改善箇所説明図

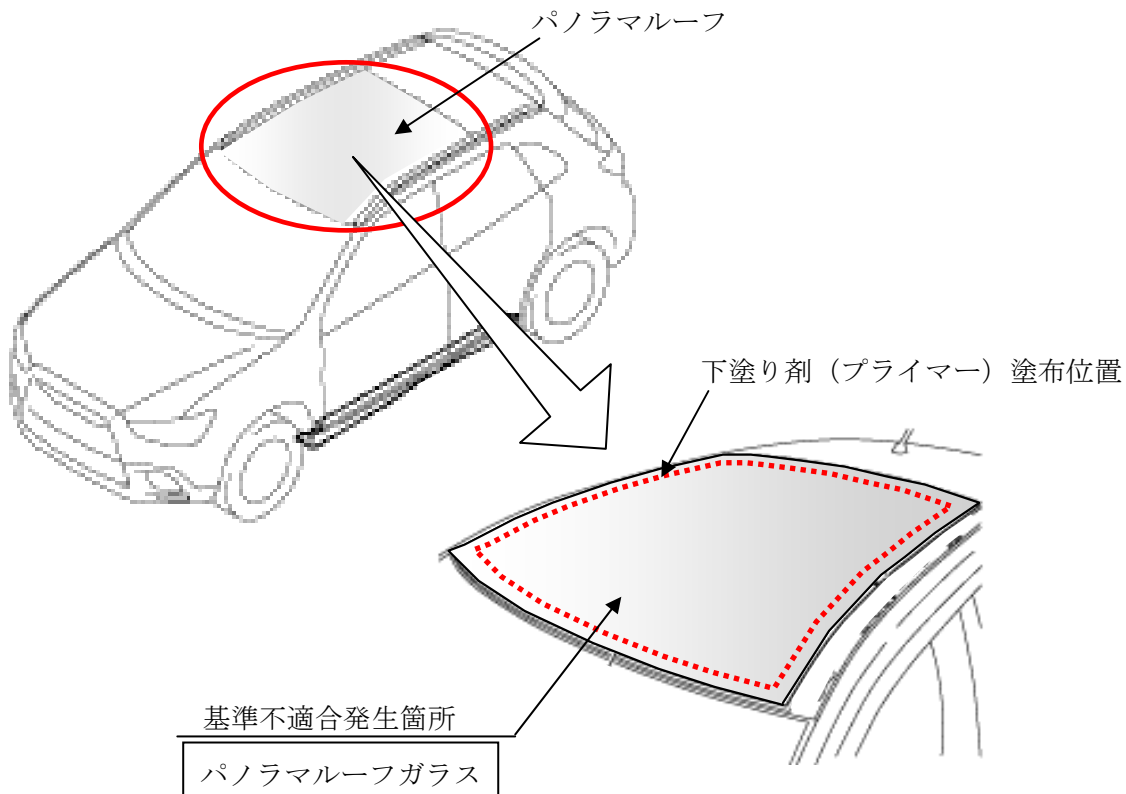
パノラマルーフ付き車両において、パノラマルーフガラスへの接着強化用下塗り剤（プライマー）が未塗布のまま組み付けられ、ガラスと接着剤との接着力が低いものがある。そのため、そのままの状態で使用を続けるとガラスが接着剤から剥離し、最悪の場合、パノラマルーフガラスが脱落するおそれがある。

全車両、パノラマルーフガラスのプライマー塗布有無を点検し、塗布が確認できない場合は、パノラマルーフガラスを取外し、プライマー塗布後、再組付けする。

識別：運転席ドアチェックのドア側取付けボルト(上側)頭部に、白または黄色のペイントを塗布する。
